COMUNE DI TORRI DEL BENACO

VAR. n.2 al P.A.T.

RELAZIONE DI RISCONTRO

sui contenuti delle integrazioni e delle modifiche apportate
al piano in esito al provvedimento di sospensione della Provincia di Verona
con nota n. 15082 in data 15/03/2024

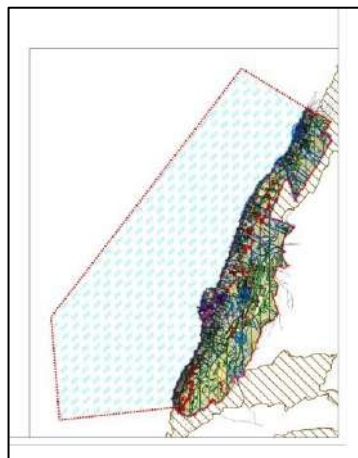
Articolo 55 NT azioni strategie “Ponte tibetano”: si segnala la localizzazione in zona non idonea.

Si conferma che il tematismo è stato aggiunto dalla variante n. 2 al PAT quale riconoscimento di un elemento esistente realizzato con progetto approvato con D.G.C. n. 220 del 24/10/2018.
---	---	--	---	---

AS01:

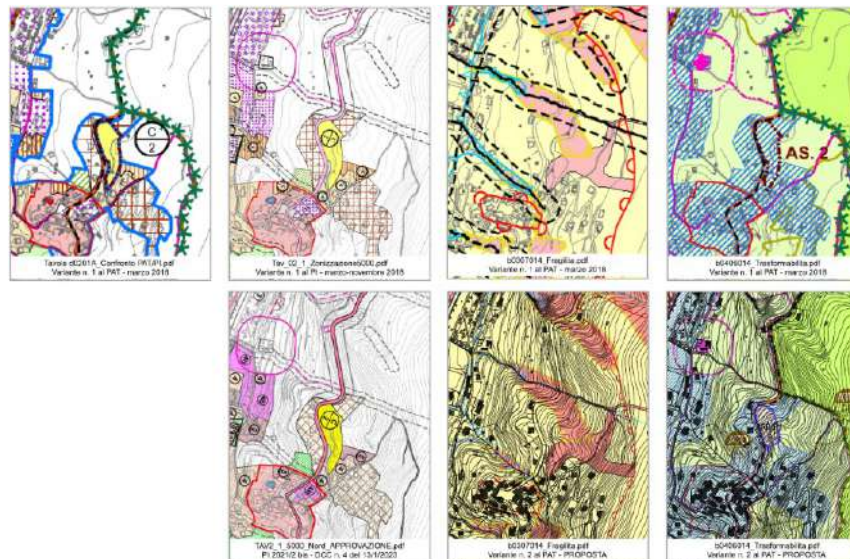
Mancano le motivazioni sullo stralcio del tematismo “area di urbanizzazione programmata...” e dello stralcio e/o modifica della “area di urbanizzazione consolidata” rispetto al rilievo del PAT vigente.

L'ambito AS 1 viene confermato nella configurazione contenuta nella Variante n. 1 al PAT vigente e disciplinata all'art. 16 delle Norme Tecniche.

AS03

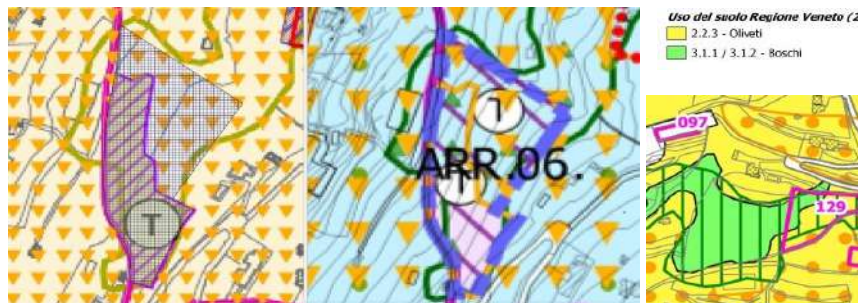
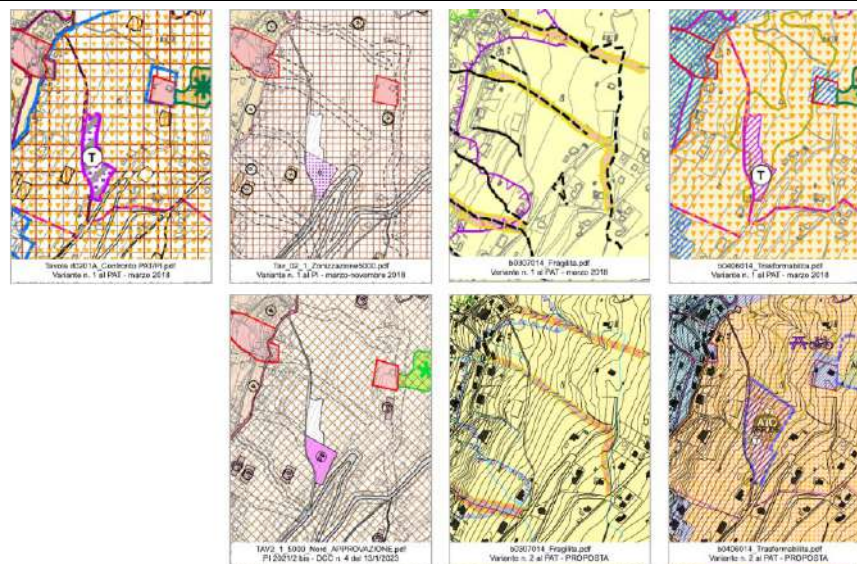
Mancano alcune documentazioni e motivazioni, lo stralcio della AS03 non documenta dove siano state ricollocate le aree previste da destinare a servizi.

L'ambito AS 3 viene confermato nella configurazione contenuta nella Variante n. 1 al PAT e disciplinata all'art. 16 delle Norme Tecniche.

ARR06

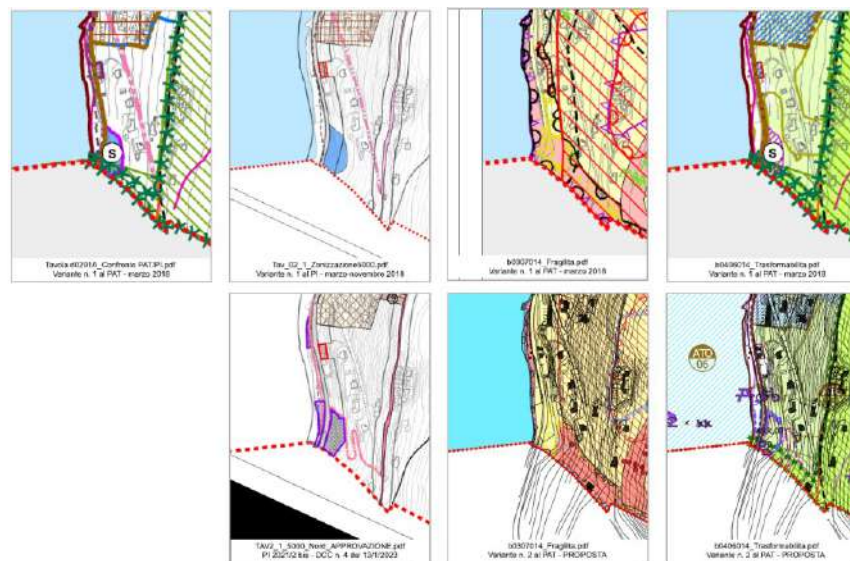
Manca la motivazione sull'ampliamento della destinazione turistica e l'inserimento del nuovo ambito ARR06 appare in contrasto con la direttiva dell'articolo 21 NT PAT per l'Ambito di valorizzazione ambientale, che non prevede più zone turistiche e tutela le colture esistenti.

Le motivazioni che hanno portato all'individuazione dell'ambito ARR06 si basano sulle seguenti premesse:

- la Variante n. 1 al PAT ha ritenuto di disciplinarla secondo l'art. 15 - Aree dell'urbanizzazione programmata, classificandola come Turistico – ricettivo (T) richiamando la conferma delle destinazioni del PRG ;
